## **RINNOVO CONCESSIONE MINERARIA PER L'ESTRAZIONE DI MARNA DA CEMENTO DENOMINATA 'ALBAROLA' NEI COMUNI DI VIGOLZONE E RIVERGARO (PC)**

### **Procedimento Unico di Valutazione di Impatto Ambientale**

Rev. 2 - agosto 2022

## **PRECISAZIONI**

**Figura 1 – Cantiere Canova (fuori scala)**

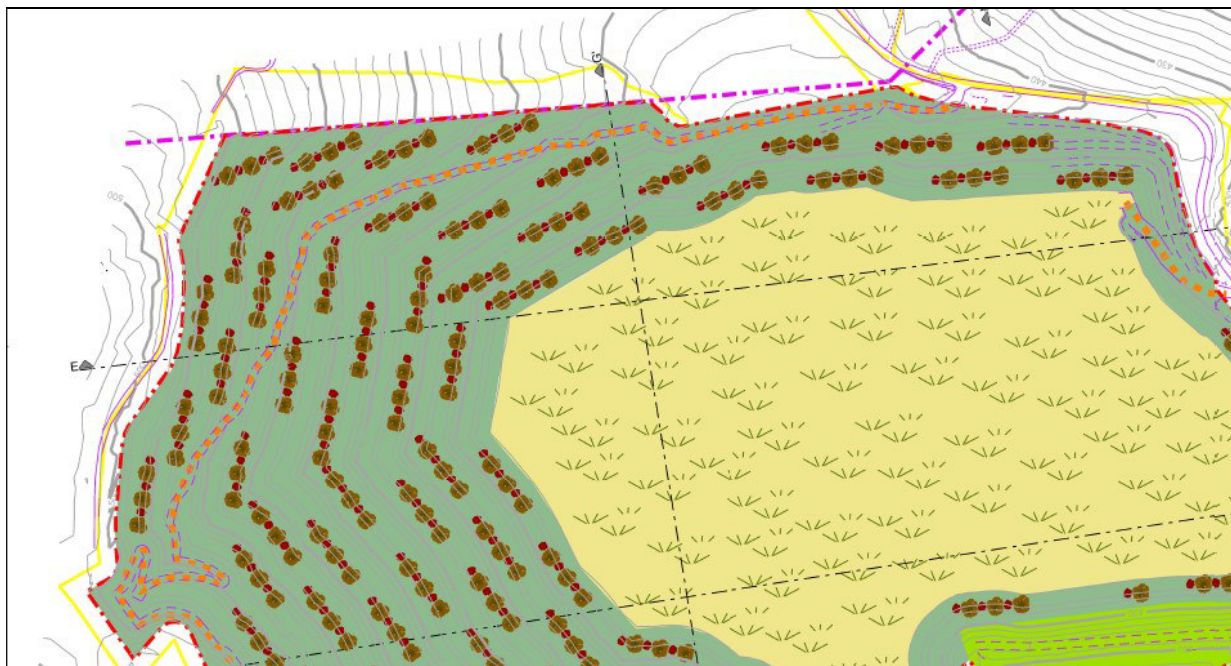
- a) *La scrivente Amm.ne Comunale ritiene che ci siano le condizioni affinché si possano attuare tutte le piantumazioni corrispondenti alle esigenze legislative e normative nel prosieguo della coltivazione estrattiva, considerato che l'attività di estrazione di materiali minerali non corrisponde ad una pura e semplice realizzazione del progetto di un'opera, ma un'attività duratura nel tempo che segue una logica, cioè uno sviluppo procedurale – attuativo, diversa. In effetti la piantumazione viene sistematicamente attuata nel tempo sulla base degli step quinquennali autorizzati dal Comune medesimo (LR 17/1991) anche in funzione della prosecuzione effettiva della volumetria estratta. Si ritiene, al proposito, che le superfici indicate con recupero a prato per entrambi i cantieri estrattivi: Canova e Albarola siano eccessivi. Si richiede pertanto di ridurre tale superficie a favore di un aumentato rimboschimento e far fronte in tal modo ad entrambe le problematiche ambientali più rilevanti: 1 – abbattimento della CO<sub>2</sub> prodotta dall'estrazione mineraria, 2 – compensazione della quota di bosco derivante dalla trasformazione del medesimo in applicazione della DGR 549/2012. Pertanto si auspica che venga realizzato il totale ripristino boschivo in luogo della compensazione monetaria.*

Circa il punto a) della presente nota, di seguito si riportano gli estratti della Tavola 10 "Situazione finale – recupero ambientale – planimetria" ossia la rappresentazione della situazione dei cantieri di Albarola e Canova al termine dell'intero progetto ventennale.

Per ottemperare alla modalità di compensazione forestale indicata dal Comune di Vigolzone, si rende necessario il rimboschimento di ulteriori 25,2 ettari. La Ditta, seguendo l'indicazione di ridurre le superfici previste a prato a favore di ulteriore rimboschimento, assolverà completamente l'onere suddetto in alternativa alla compensazione monetaria.

Le superfici ad oggi destinate a prato e la strada di accesso all'area del cantiere Albarola ammontano in totale a 25,4 ettari così ripartiti:

- 9,3 ettari nel cantiere di Canova
- 16,1 ettari nel cantiere di Albarola.

Pertanto, realizzando le piantumazioni sulla superficie attualmente destinata a prato, come dettagliato nelle tabelle riportate in calce, si realizzeranno i 25,2 ettari di bosco sopra indicati.
